## 【改善箇所説明図】

### 【基準不適合箇所】

### 【改善措置の内容】

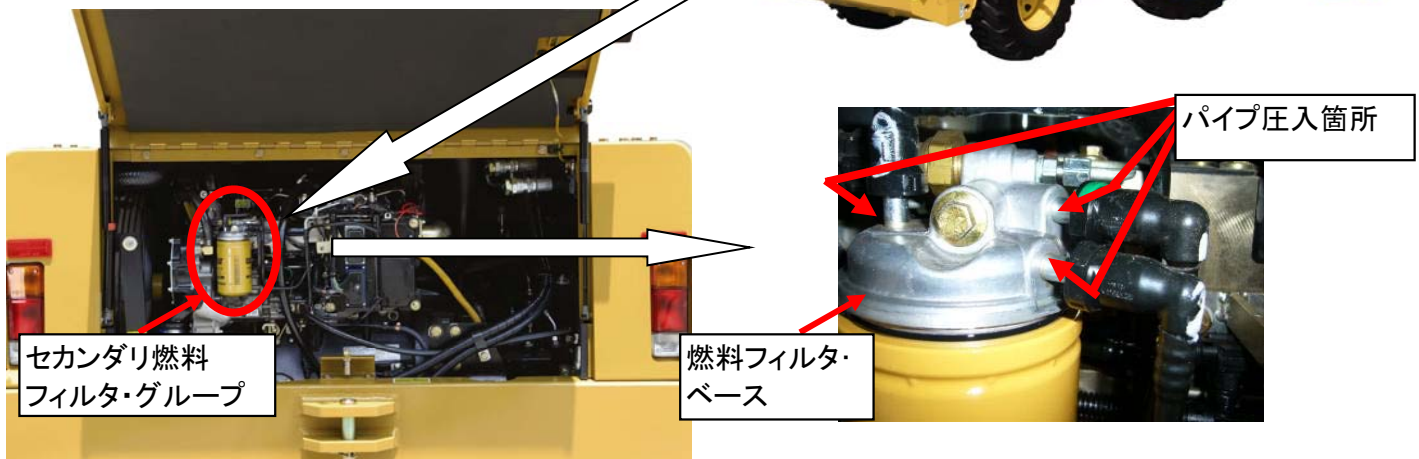
燃料フィルタ・ベースへパイプ(3箇所)が圧入により差込まれており、根元部分(矢印部分)から燃料が漏れるおそれがある。

ショベルローダにおいて、燃料ホース接続用パイプと燃料フィルタ・ベースとの接続時に、当該勘合部を傷付けてしまっているものがある。そのため、そのままの状態で使用を続けると、燃料ラインのパイプ周囲の勘合部に発生した傷から、燃料漏れが発生するおそれがある。

全車両、不具合が発生するおそれがある箇所を改良品に交換する。  
・改良内容・・・パイプ組付け方法を圧入+接着剤式からねじ+接着剤式へ変更

左図内の丸印の位置の形状が、従来の圧入式から、ねじ切りされた形状へ変更された。
